**„Rekonstrukce historické budovy bývalých
jatek pro účely Galerie Plato“**

ZMĚNOVÝ LIST

ZL - 01c

Předmět změny: Změna provedení dodatečné izolace zdiva

DETAIL SOKLU
M 1:10

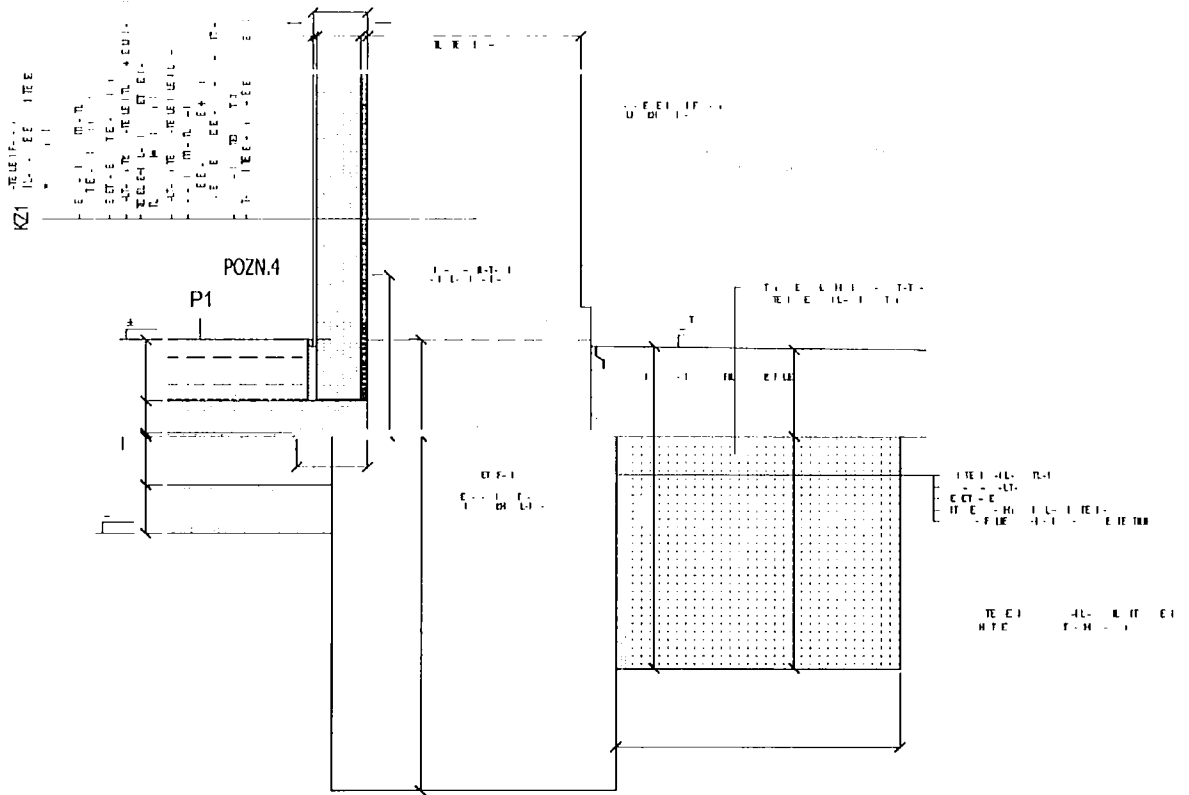
Dodatečná izolace zdiva bude provedena technologií podřezání diamantovým lanem a vkládanou HDPE fólií, alternativně vkládaným sklolaminátem.

Vzhledem ke stávající skladbě zdiva není možné provádět podřezání zdiva řetězovou pilou ani zarážením nerezových plechů. Tyto technologie nelze použít, protože striktně vyžadují průběžné ložné spáry cihelného zdiva, což v tomto případě není provedeno. Ložné spáry jsou z části v cihelném zdivu a následně je spára přerušena betonovým či kamenným pásem, který není možno uvedenými technologiemi překonat. Z tohoto důvodu je nutno zdivo podřezat diamantovým lanem a vložit izolaci z HDPE fólie. V místech kde nebude možno vložit HDPE fólii, bude použit pás ze sklolaminátu.

Podřezání stávajícího kombinovaného zdiva diamantovým lanem, vložení HDPE fólie (alternativně sklolaminátového pásu) do prořezané spáry.

PČ	Typ	Kód	Popis	M.J	Množství	J.cena [CZK]	Cena celkem [CZK]	Cenová soustava
84a	K	319201255RR	Dodatečná izolace zdíva II 450 do1200 mm podřezáním diamantovým lanem s vložením fóliové popř. sklolaminátové izolace, zaklínováním a napuštěním spáry výpíňovou maltou	m2	360,358	2 835,00	1 021 614,93	vlastní
